# 无锡地铁集团有限公司

锡地铁函〔2023〕140号

## 关于东安路与山河路交叉口东南侧地块 出让地铁保护意见的函

东安路与山河路交叉口东南侧地块与地铁2号线平面关系图

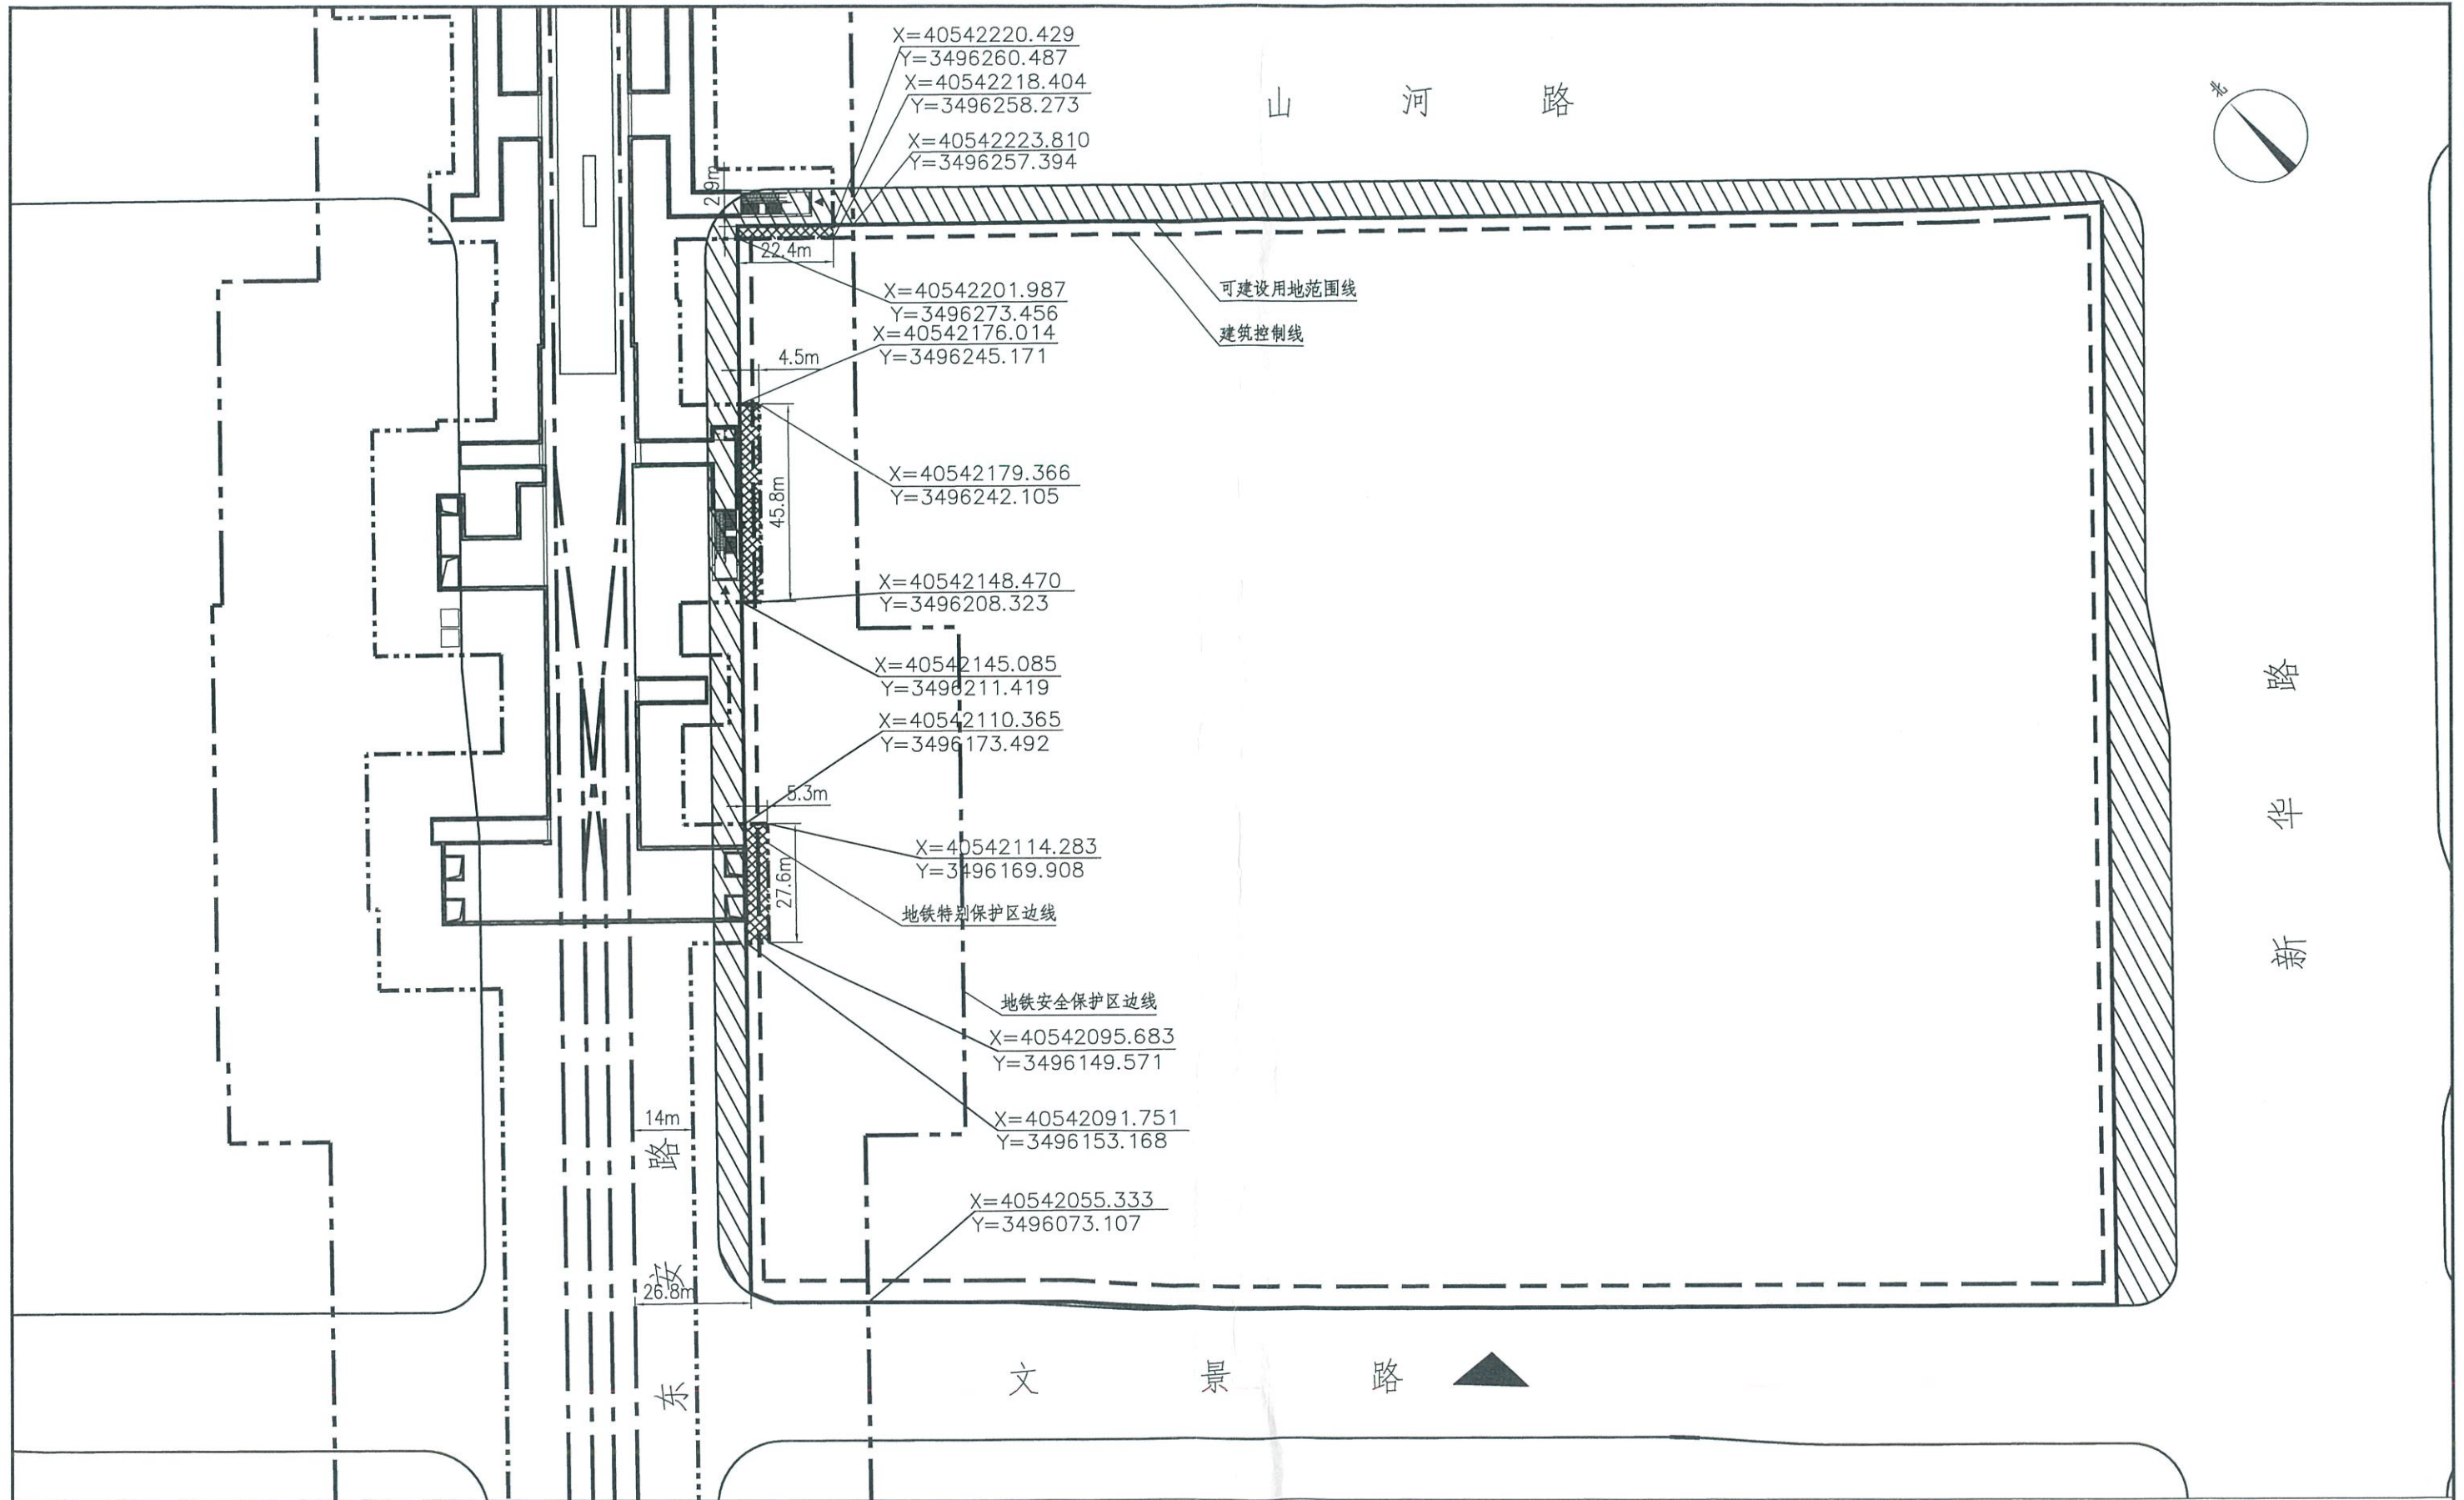
东安路与山河路交叉口东南侧地块（以下简称该地块）位于地铁线路的安全保护区及特别保护区内。该地块可建设用地范围线内涉及地铁特别保护区的，我公司已在附图中采用网格进行标识。

根据《无锡市轨道交通条例》关于安全保护区的管理规定，地块开发建设单位应当事先书面征求地铁集团的意见；地块内实施方案（包括围墙、出入口、管线等附属设施）与地铁设施之间应满足结构安全退距、消防、环评等技术要求；在特别保护区内除《无锡市轨道交通条例》第二十六条规定允许的建设活动外，

不得进行其他建设活动；地块开发建设单位应当分析、论证施工活动对地铁设施的影响，制定地铁设施安全保护方案，并经地铁集团同意后，按照方案进行施工。
